まとめ資料比較表 [技術的能力 1.15 事故時の計装に関する手順等]

柏崎刈羽原子力発電所 6/7号炉 (2017.12.20版)	東海第二発電所 (2018.9.18版)	島根原子力発電所 2号炉	備考
<p>比較表において、相違理由を類型化したものについて以下にまとめて記載する。下記以外の相違については、備考欄に相違理由を記載する。</p>			
相違No.	相違理由		
①	島根2号炉は、代替直流電源設備による給電のうち、SA用蓄電池を常設代替直流電源設備として位置付け		
②	柏崎6/7号炉は、第二代替交流電源設備を自主設備として整備		
③	島根2号炉は自主対策設備として、直流給電車を整備		
④	柏崎6/7号炉、東海第二は、自主対策設備であるプロセス計算機で警報発生及びプラントトリップ状態を記録するが、島根2号炉は、自主設備である運転監視計算機でプラントトリップ状態を記録する		
⑤	島根2号炉は、有効監視パラメータ（エリア放射線モニタ）の記録先として中央制御室記録計を設けているため記載		
⑥	東海第二は可搬型計測器による計測に重大事故等対応要員を当てているが、島根2号炉は運転員を当てている		
⑦	島根2号炉の中央制御室は、島根1号炉と共用であり、複数号炉の同時被災時において、情報の混乱や指揮命令が遅れることのないよう当直副長の指揮に基づき運転操作対応を実施		
⑧	島根2号炉は、緊急時対策本部での伝達経路を記載		
⑨	<p>本推定手段は、サブプレッション・プール水位を推定するものであり、柏崎6/7及び東海第二はサブプレッション・チェンバ圧力の検出点高さよりサブプレッション・プール水位が高くなった場合に、水頭圧を測定することで、ドライウェル圧力とサブプレッション・チェンバ圧力の差圧から水位を推定することが可能である（サブプレッション・チェンバ圧力の検出点高さ以上が推定可能範囲）。</p> <p>島根2号炉はサブプレッション・チェンバ圧力（SA）の検出点はサブプレッション・チェンバ上部より取り出しており、また、サブプレッション・プール水位が最も上昇する有効性評価シナリオでも真空破壊装置下端付近までで水位管理しているため、サブプレッション・プール水位がサブプレッション・チェンバ圧力（SA）の検出点高さまで高くなることはないことから、ドライウェル圧力（SA）とサブプレッション・チェンバ圧力（SA）の差圧から水位を推定することはできない。なお、島根2号炉はサブプレッション・プール水位（SA）を注水流量及び水源の水位で推定する手段を整備している（柏崎6/7及び東海第二は注水流量、水源の水位及び格納容器内圧力の差圧により推定）</p>

第 1.15-3 図 主要設備 概略系統図 (1/3)

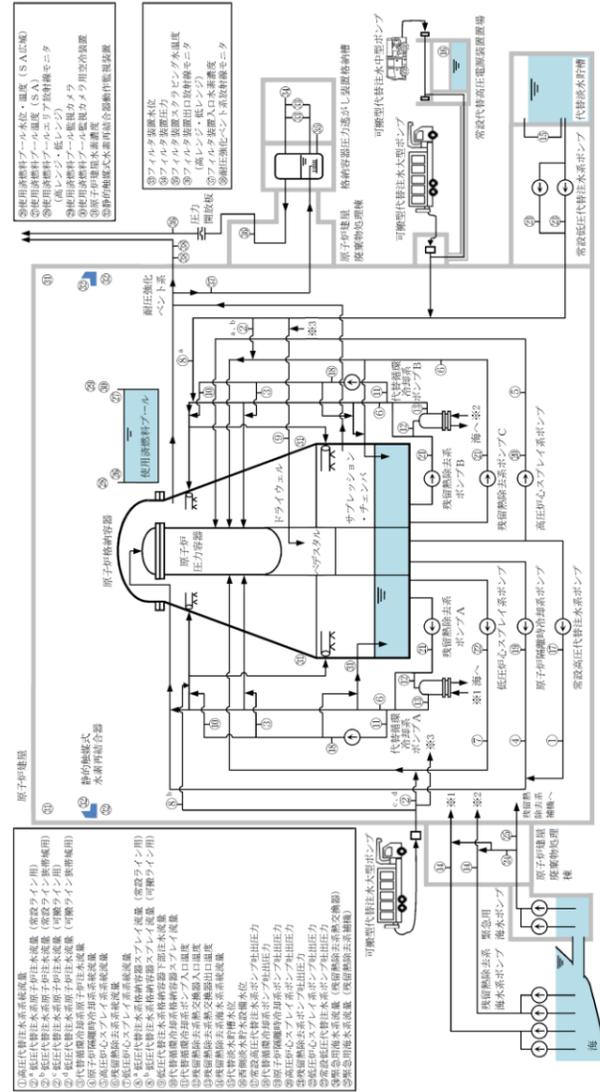
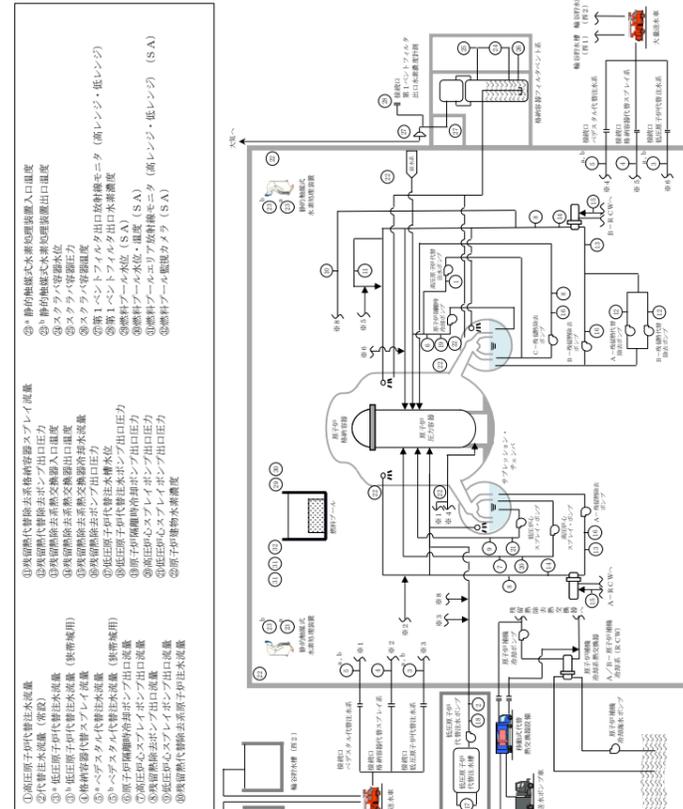
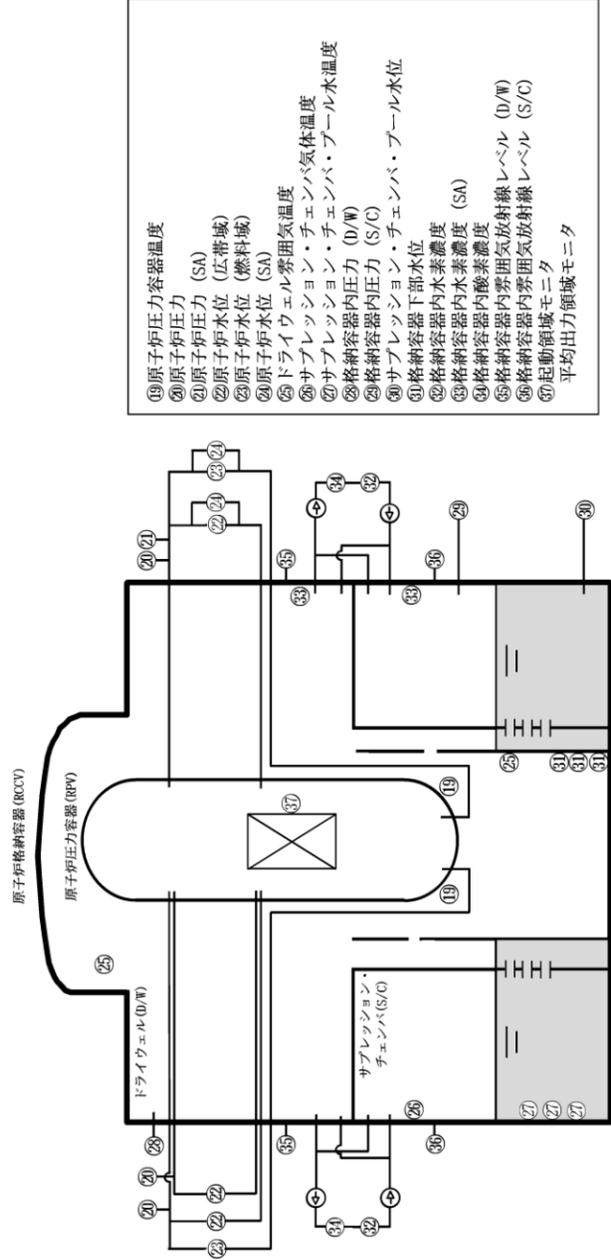
島根2号炉では, 低圧原子炉代替注水ポンプによる格納容器下部への注水を格納容器スプレイにより行うため, 格納容器スプレイ流量計測と同一である。柏崎6/7, 東海第

柏崎刈羽原子力発電所 6 / 7号炉 (2017. 12. 20 版)	東海第二発電所 (2018. 9. 18 版)	島根原子力発電所 2号炉	備考
			二は、格納容器下部への注水ラインがあるため、格納容器下部注水用の流量計を設置している

・設備の相違  
**【柏崎6/7, 東海第二】**  
 設計方針の相違による系統構成の相違

第 1.15-3 図 主要設備 概略系統図 (3/3)

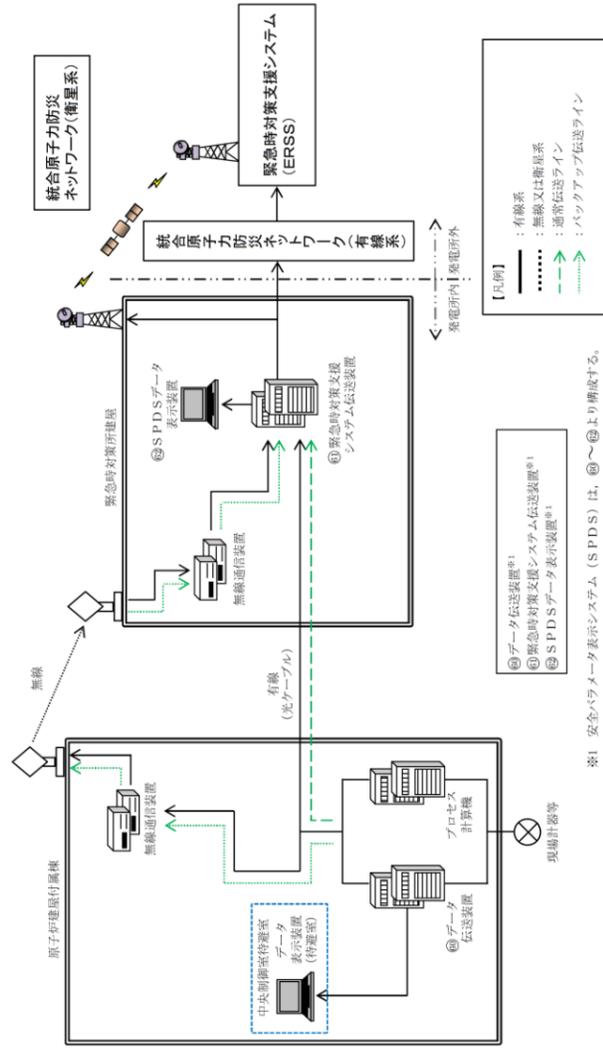
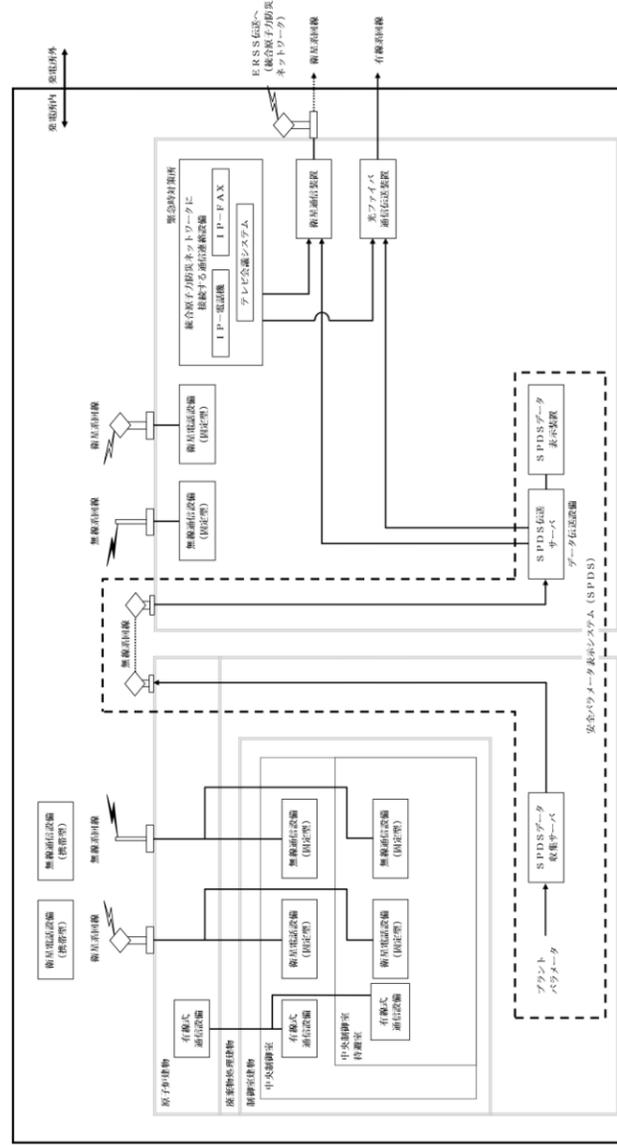
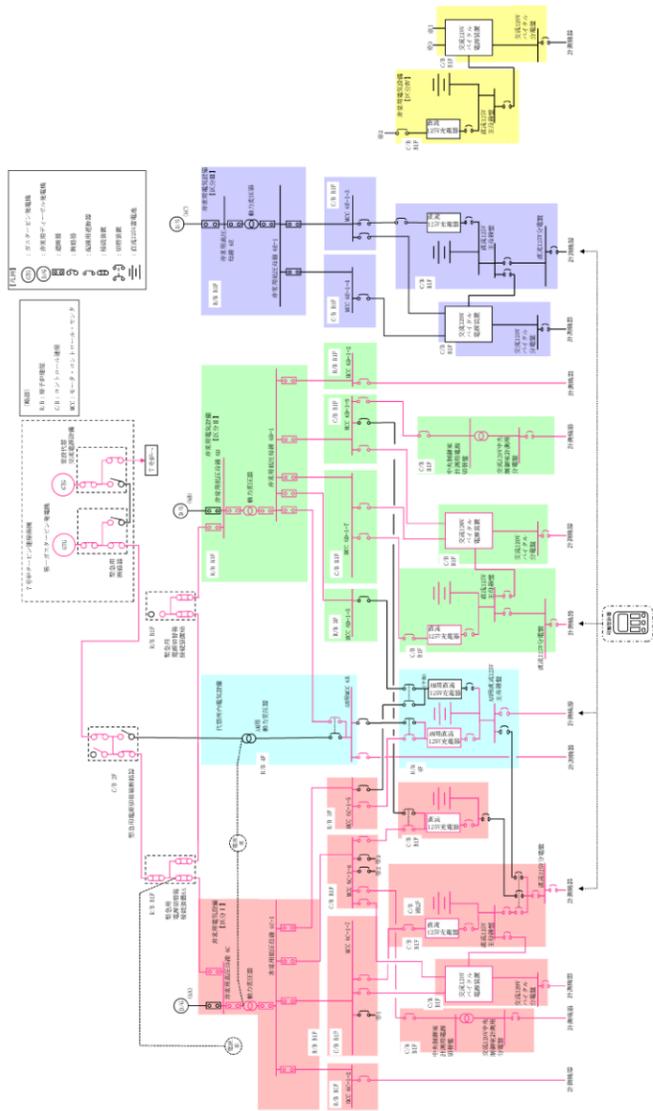
備考  
・設備の相違  
【柏崎6/7, 東海第二】  
設計方針の相違による系統構成の相違

第 1.15-4 図 計器の電源構成図

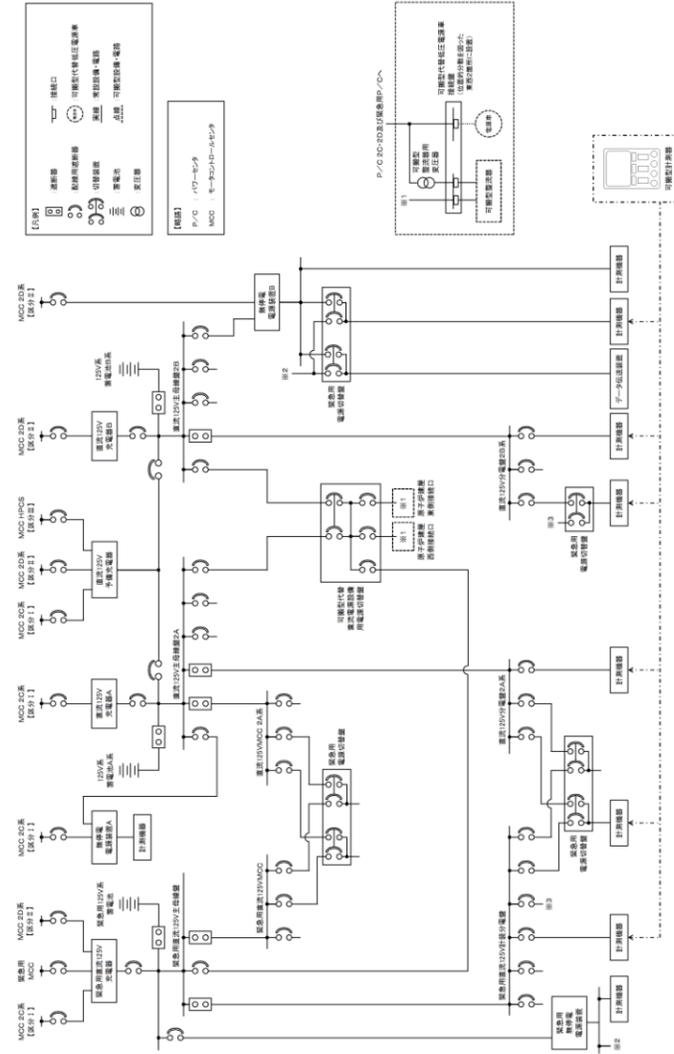
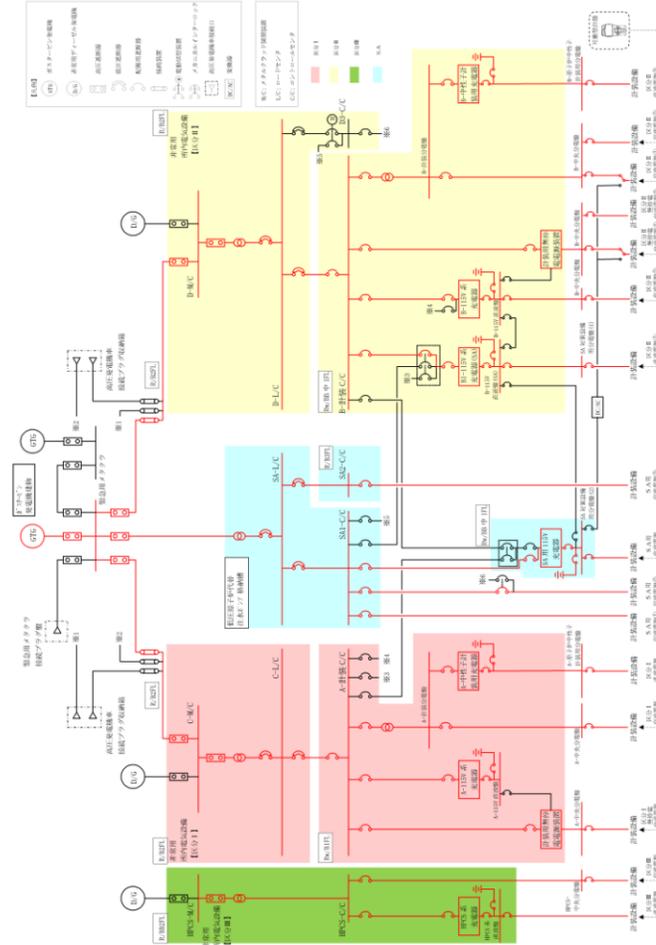
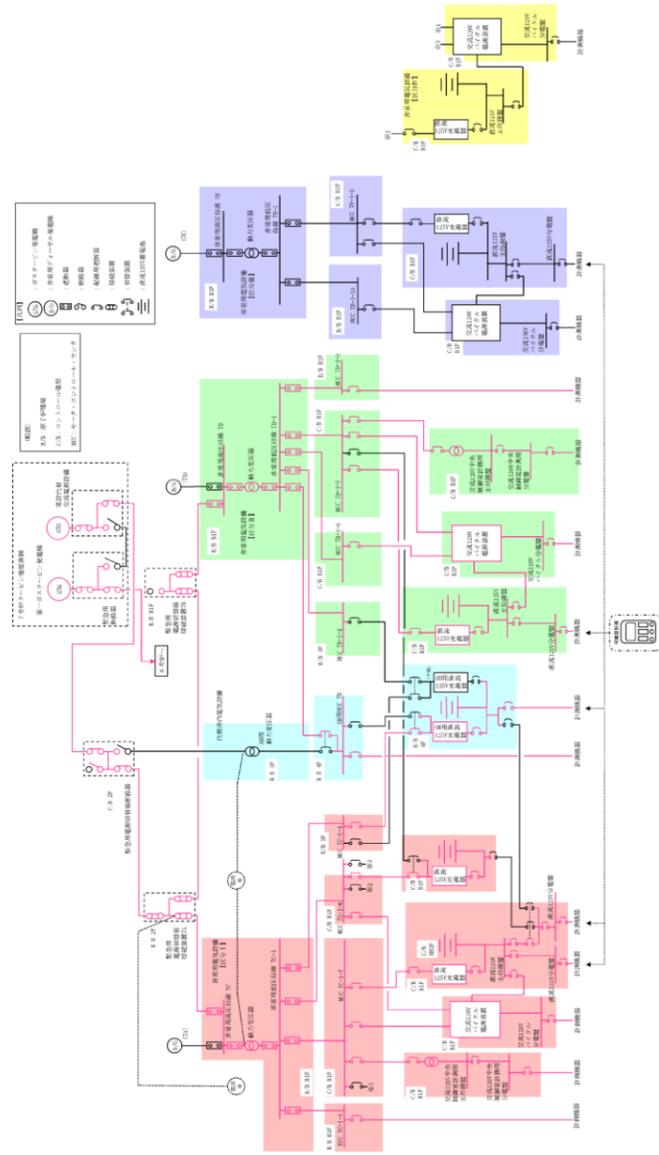
・設備の相違  
【柏崎 6/7, 東海第二】  
設計方針の相違による系統構成の相違

・設備の相違  
**【柏崎6/7, 東海第二】**  
 設計方針の相違による系統構成の相違

第1.15-4 図 計器の電源構成図 (交流電源) (3/3)

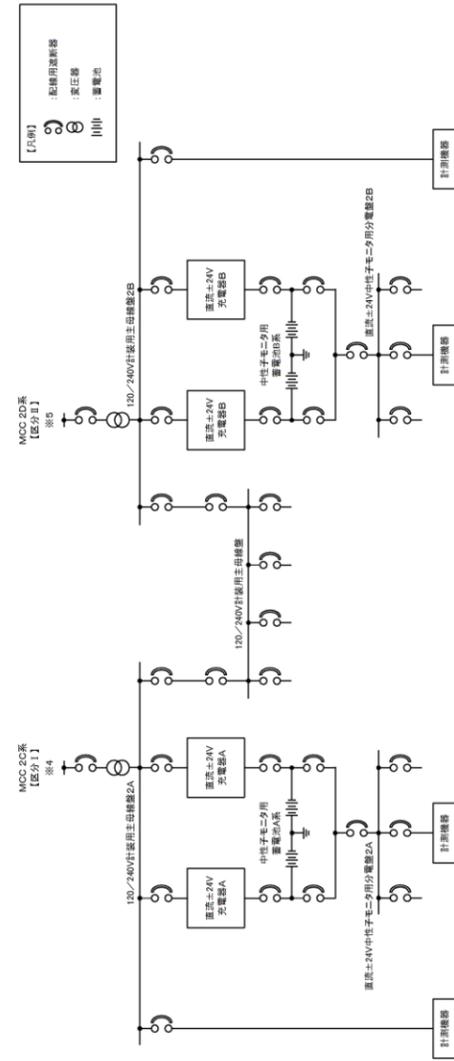
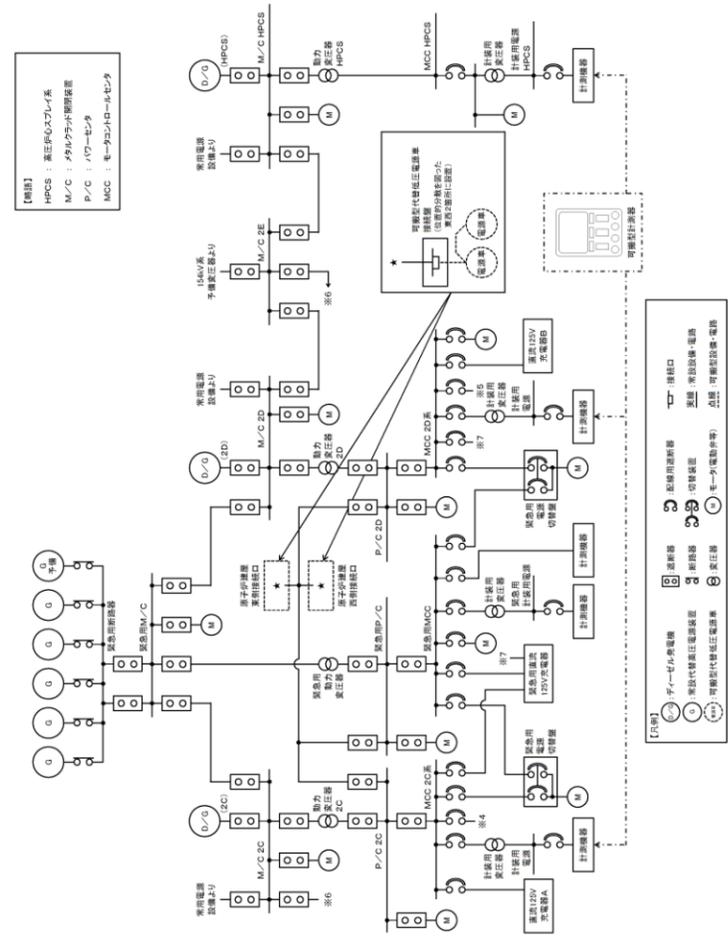
・設備の相違  
【柏崎6/7, 東海第二】  
設計方針の相違による系統構成の相違
